SWAG 81 93 2682

Насос охлаждающей жидкости

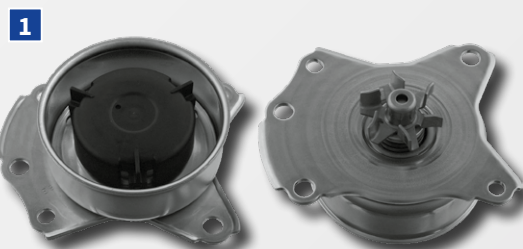
Насос охлаждающей жидкости протекает.

Насос охлаждающей жидкости, установленный производителем, может протекать, потому что используемый материал сделан из штампованной листовой стали (1). В худшем случае это может привести к существенному повреждению двигателя.

SWAG рекомендует использовать насос охлаждающей жидкости SWAG 81 93 2682. Эта модифицированная версия насоса изготовлена из вылитого под давлением алюминия. Это делает насос более прочным

и предотвращает протекание. Кроме того, SWAG предоставляет насос 81 93 2682 в комплекте с необходимой прокладкой и соответствующим комплектом болтов.

При установке насоса новой версии запрещается использовать старые болты! Момент затяжки новых болтов составляет 28 Нм. При монтаже всегда следуйте инструкциям производителя автомобилей!
